URGENTE: CORREÇÃO DE DISPOSITIVO MÉDICO

DBS Modelo A610, Versão 3.0.x

Aplicativo do Tablet do Programador do Médico Exibe Erro do Sistema Durante Verificação e Comunicado da Atualização do Software

FA1188

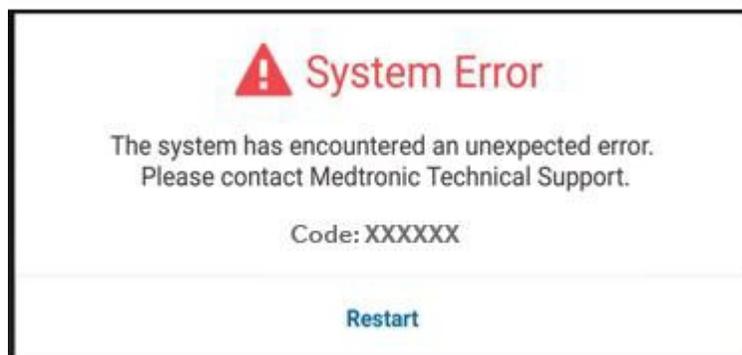
Se esse problema ocorrer, você encontrará uma mensagem de erro do sistema semelhante à exibida abaixo:

Os códigos dos erros observados com esse problema incluem, mas podem não estar limitados aos códigos 0x4b81f1a3 e 0x791ebfe0.

A Medtronic desenvolveu uma nova versão do software para o Aplicativo do Tablet do Programador do Médico do DBS A610 para solucionar a anormalidade detalhada acima. Para mitigar o problema, conclua as ações a seguir.

1. Faça o download da versão 3.0.1098 (ou superior) do Aplicativo do Tablet do Programador do Médico do DBS A610 seguindo as instruções anexas. Seu representante Medtronic pode auxiliar você na atualização.
2. Preencha e devolva o formulário de confirmação do cliente anexo a esta carta.
3. Compartilhe este comunicado dentro da sua organização, com outras organizações para onde os dispositivos afetados possam ter sido transferidos, e com todas as outras organizações associadas que possam ser afetadas por esta ação.
4. Mantenha uma cópia deste aviso em seus registros.
5. Caso passe por esse problema, entre em contato com seu Representante Medtronic.
